東海第二発電所
設計及び工事計画変更認可申請
火災防護審査基準改正に伴う
火災感知器等の種別及び配置の変更

第1148回審査会合（2023年5月23日）における
指摘事項への回答

2023年9月11日
日本原子力発電株式会社

図1 火災感知器等の選定、組合せ及び設置の設計フロー（5 / 6）

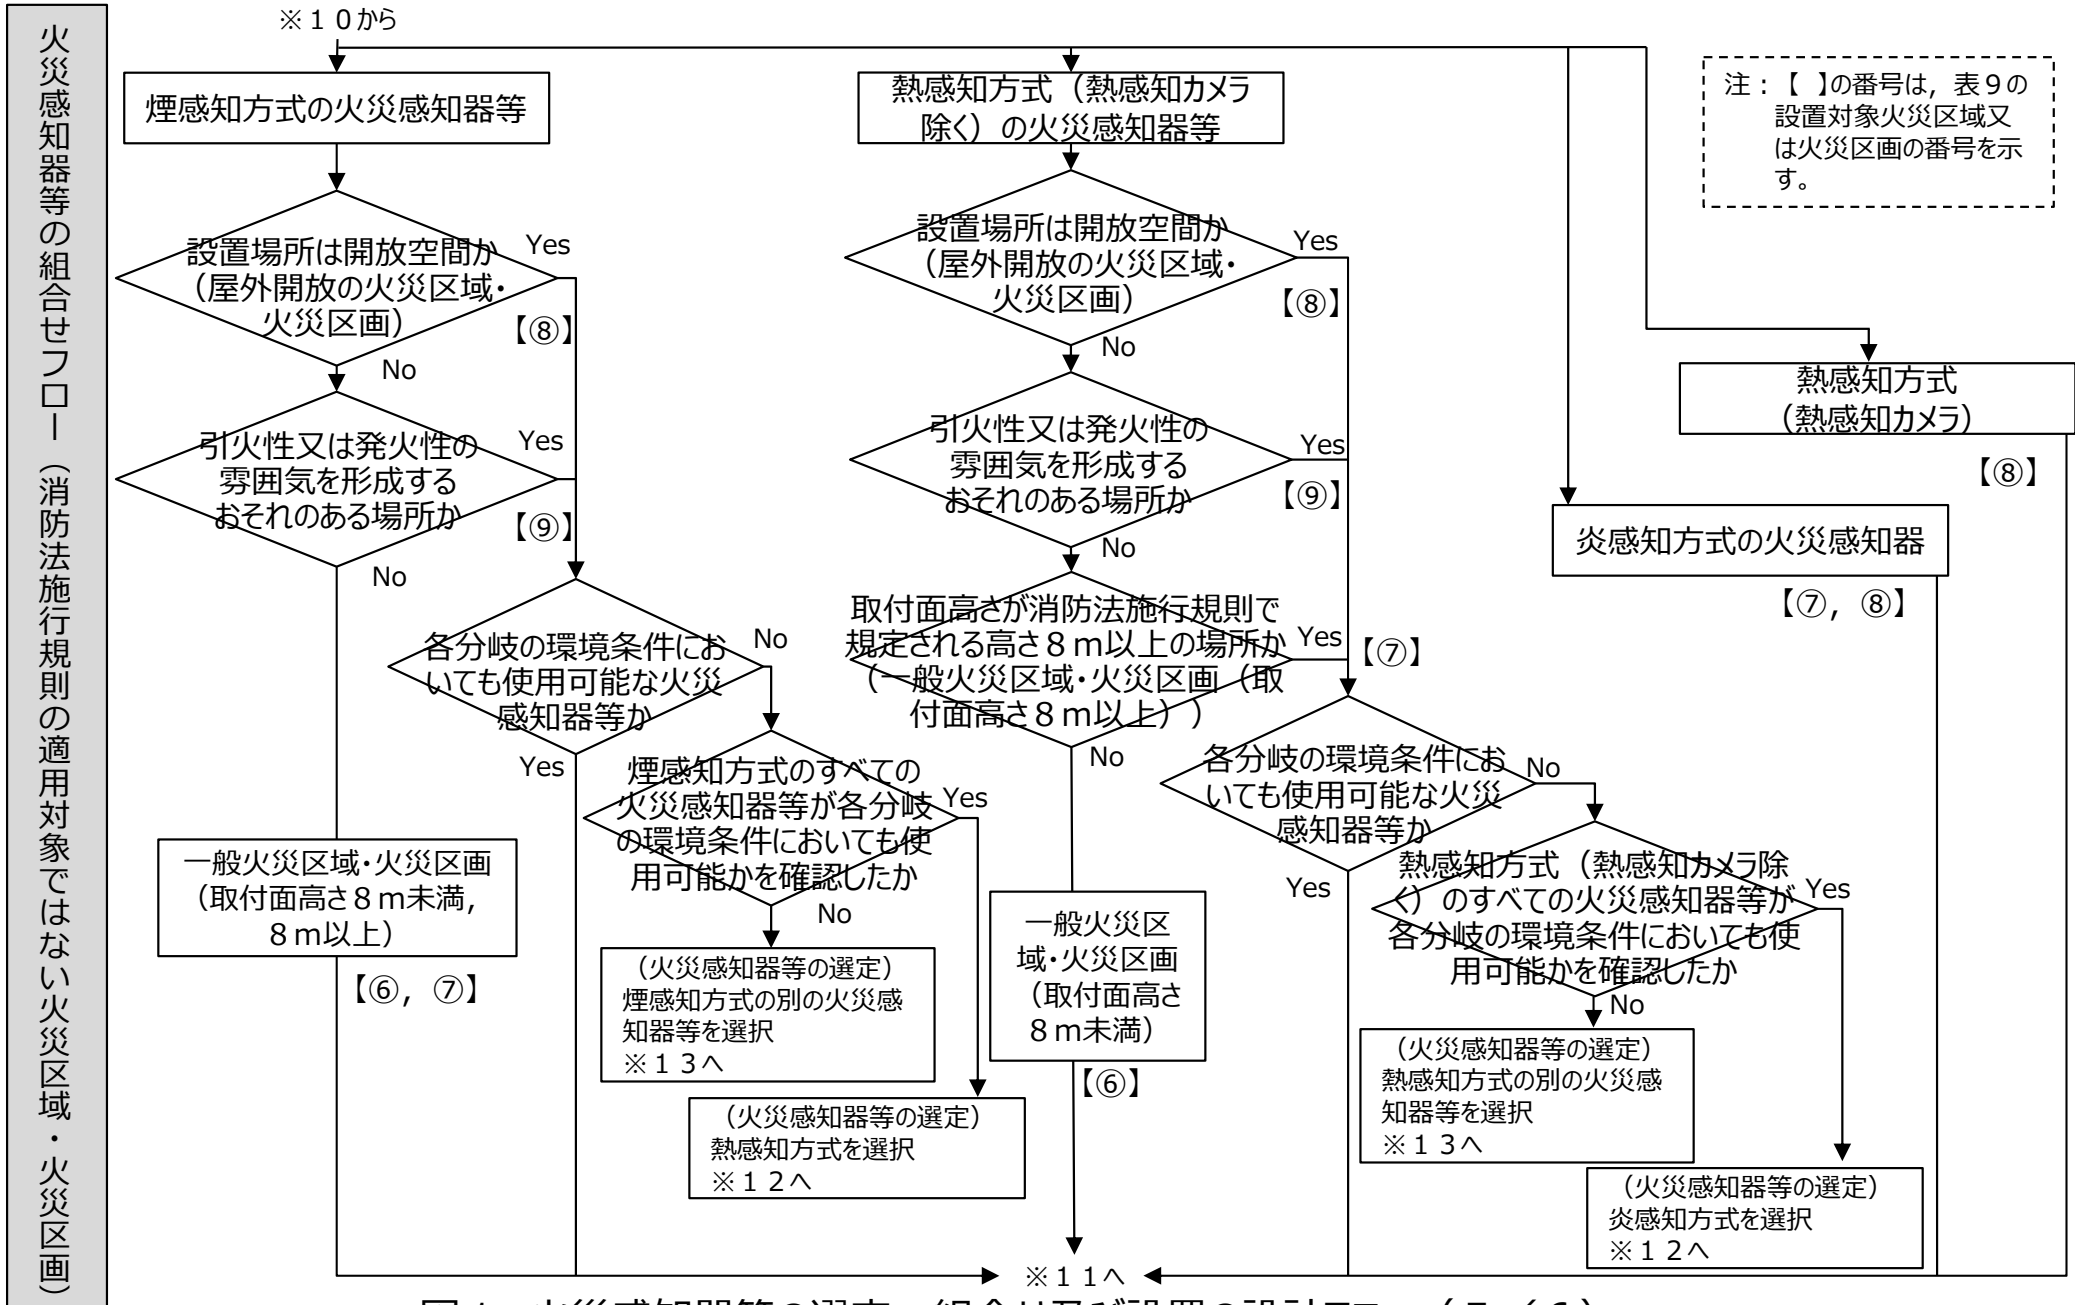
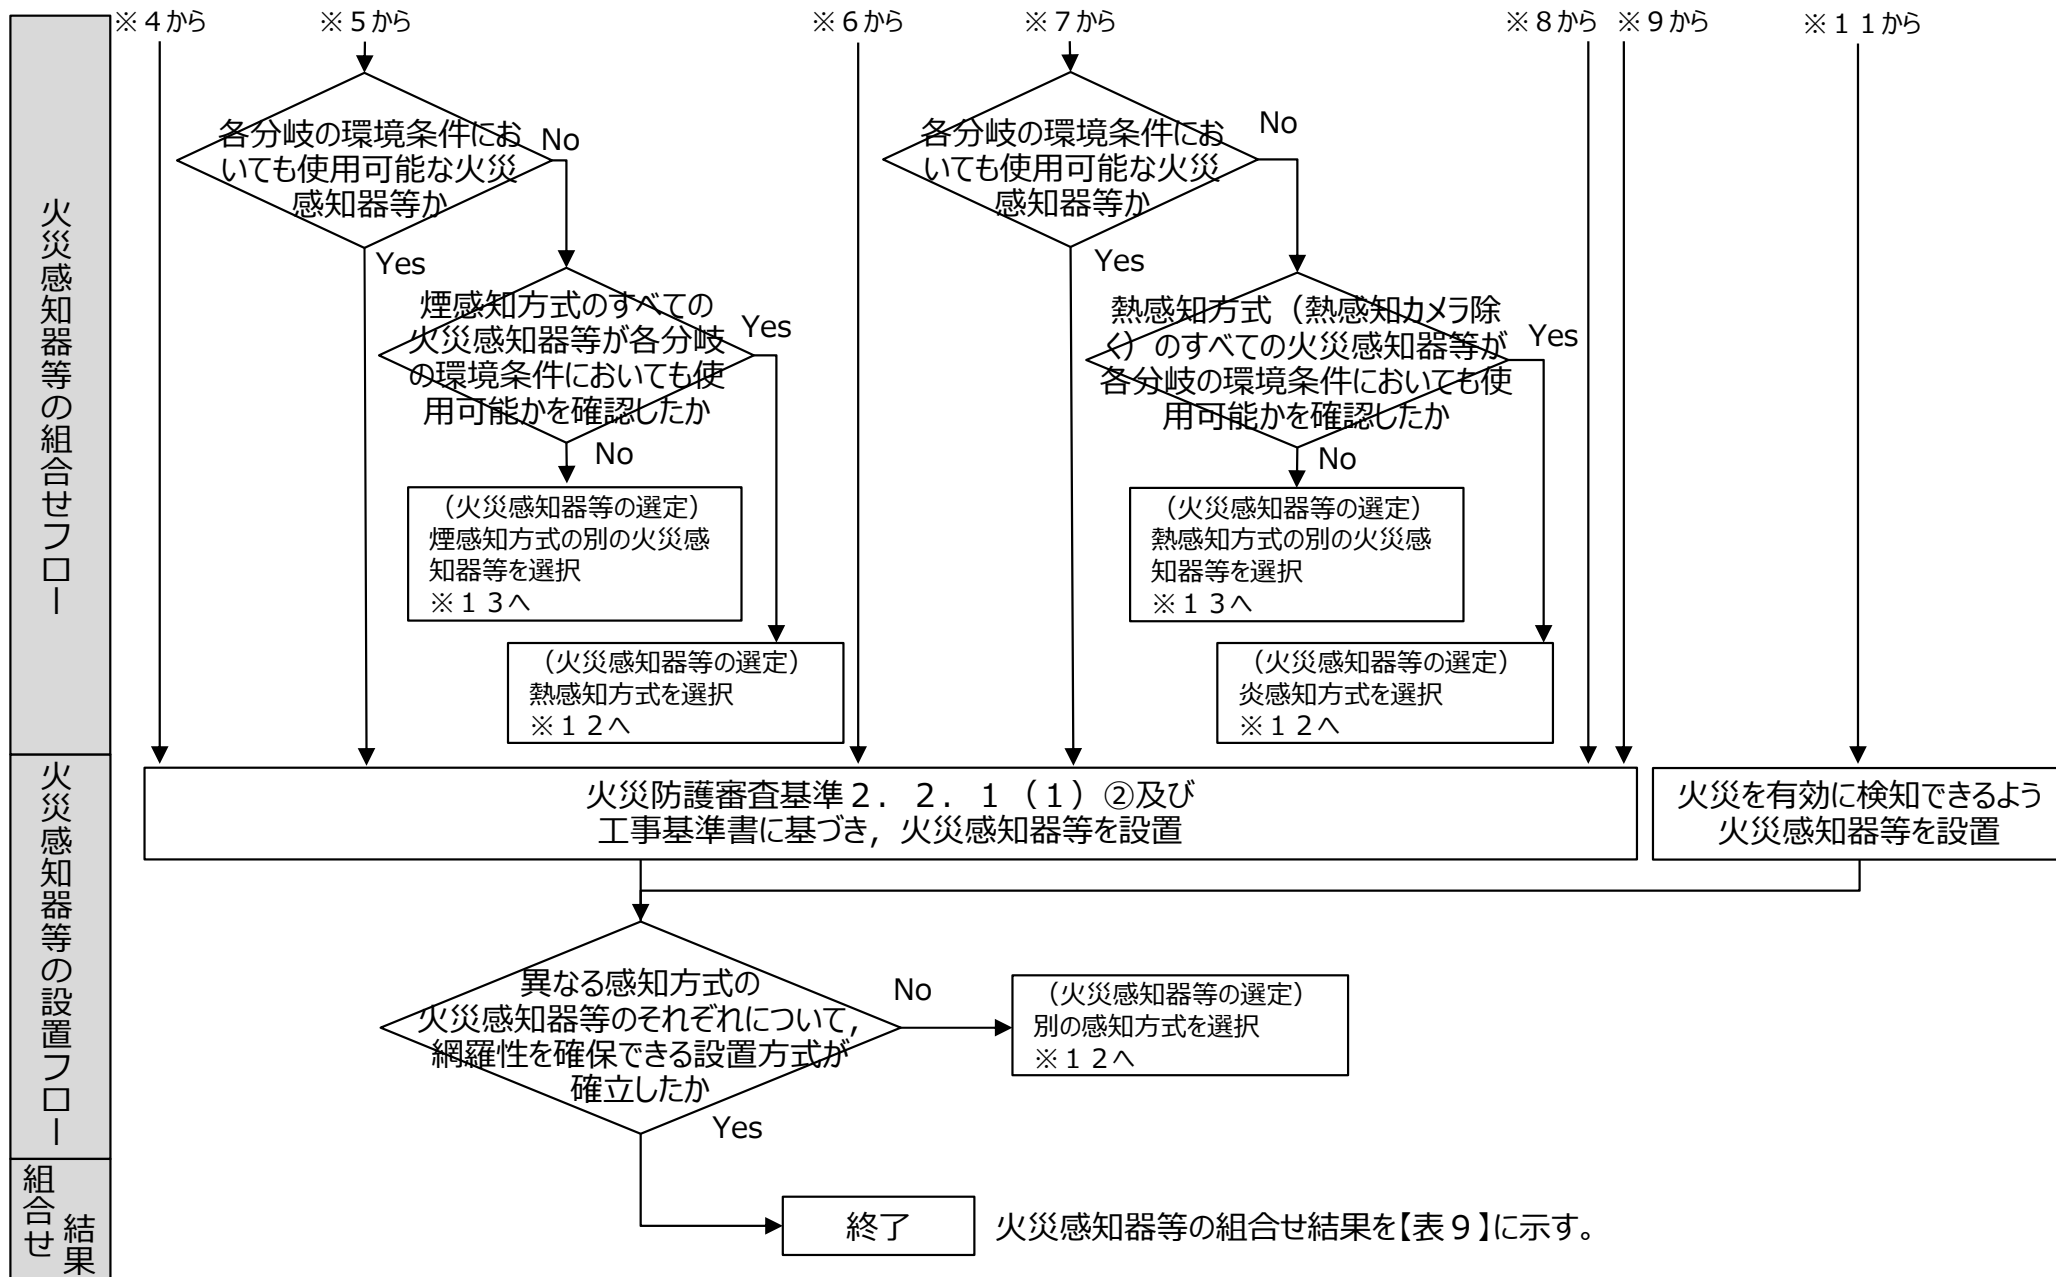
火災区域・火災区画の選定フローの分類と基本設計方針の関連が明確でないため、先行プラントの審査実績等を確認した上で、選定フローの分類と基本設計方針の明確化すること。併せて、火災感知器のバックフィットに係る火災防護審査基準の要求の原則及び原則に基づかない例外を明確にした上で、別添1（技術基準解釈、火災防護審査指針及び基本設計方針の比較表）における分類4（消防法又は建築基準法に基づく火災感知器の設置）の3項目が該当する基本設計方針を明確にすること。

- ▶ 先行プラントの審査実績を確認した上で、東海第二発電所の設備の配置状況や環境条件を踏まえて、「火災区域・火災区画の選定フロー」を「火災感知器等の選定、組合せ及び設置の設計フロー」に見直すとともに、設計フローに基づき、基本設計方針を見直しました。
- ▶ 併せて、火災防護審査基準の要求に基づかない例外が明確になるよう設計フローを見直した上で、火災区域・火災区画の分類を整理し、基本設計方針にて明確にしました。

図4 原子炉建屋原子炉棟6階（オペレーティングフロア）

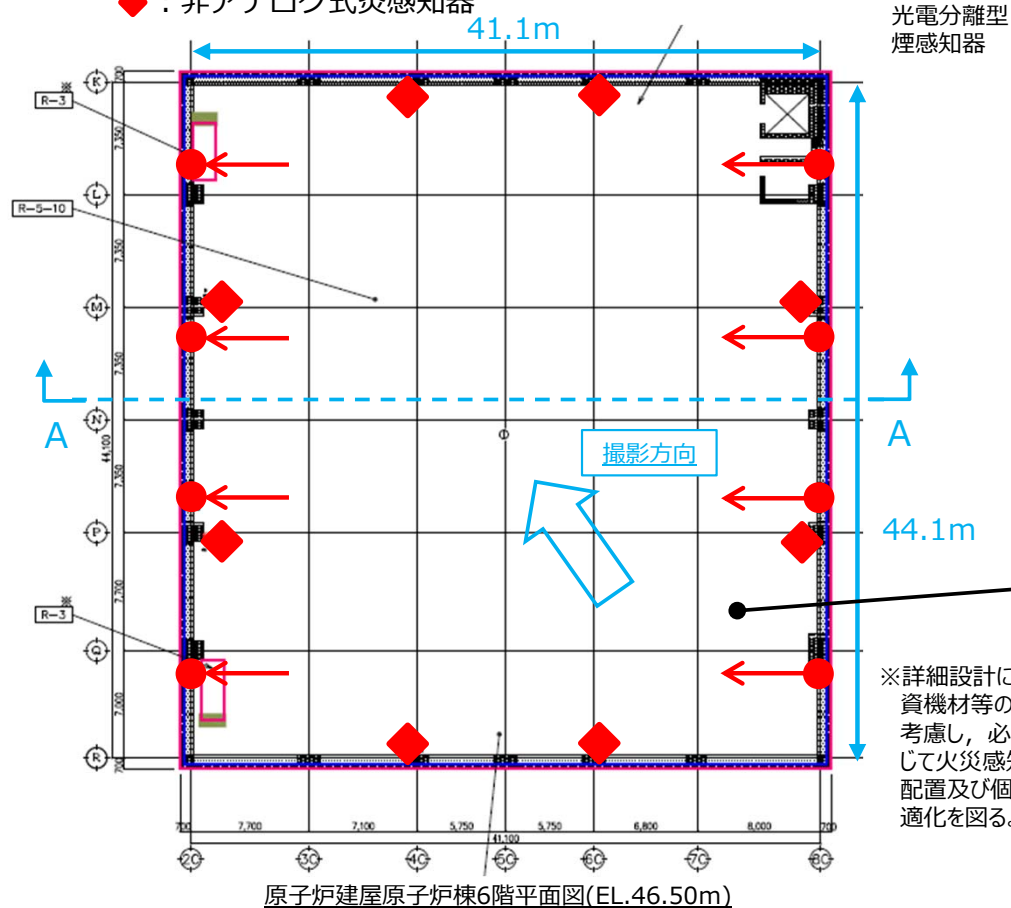
火災感知器のバックフィットに係る火災防護審査基準の要求の原則に基づかない例外部分が技術基準に照らして十分な保安水準を確保していることを図面等を用いて説明すること。

- 原子炉建屋原子炉棟6階（オペレーティングフロア）は、以下に示すとおり天井が高く大空間となっており、煙感知器については、アナログ式の光電分離型煙感知器を設置する設計とする。
- 異なる感知方式として、天井が高く（取付面高さ8m以上）大空間となっており、熱感知器による感知は困難であることから、炎感知器を監視範囲に火災の感知に影響を及ぼす死角がないように設置する設計とする。
